Kauno miesto savivaldybės administracijos Kultūros paveldo skyrius
(dokumento sudarytojo pavadinimas)

KULTŪROS PAVELDO OBJEKTO BŪKLĖS PATIKRINIMO AKTAS

2020-03-31 Nr. 55-16-13
(data)
Kaunas
(užpildymo vieta)

1. Pavadinimas: *paminklas Vincui Kudirkai*
2. Unikalus kodas Kultūros vertybių registre: *15781*
3. Nekilnojamojo kultūros paveldo vertinimo tarybos akto patvirtinimo data ir numeris (jei aktas patvirtintas): *2008-11-12; Nr. KPD-RM-892*
4. Adresas: *K. Donelaičio g. 64, Kauno m. (Kauno Vytauto Didžiojo karo muziejaus sodelyje)*
5. Valdytojas: *Kauno miesto savivaldybė, savivaldybės biudžetinė įstaiga, Laisvės al. 96, Kaunas 44251* (vardas, pavardė, gyv. vieta, tel. numeris/juridinio asmens pavadinimas, teisinė forma, buveinė, kodas, tel. numeris)
6. Paskelbtas ar nepaskelbtas saugomu kultūros paveldo objektu: *valstybės saugomas*
7. Ankstesnio būklės patikrinimo akto data ir numeris: *nėra*

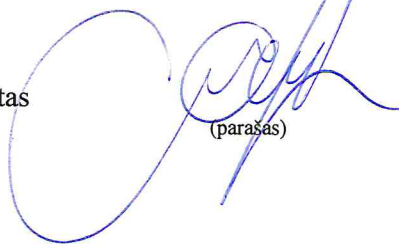
Objekto aplinkos būklė nepakito. Ji yra tvarkinga ir prižiūrima. Tačiau paminklo priekyje reiktų pakelti augalinį žemės sluoksnį kartu su granito plokšte ant jo, užsėti žolę.
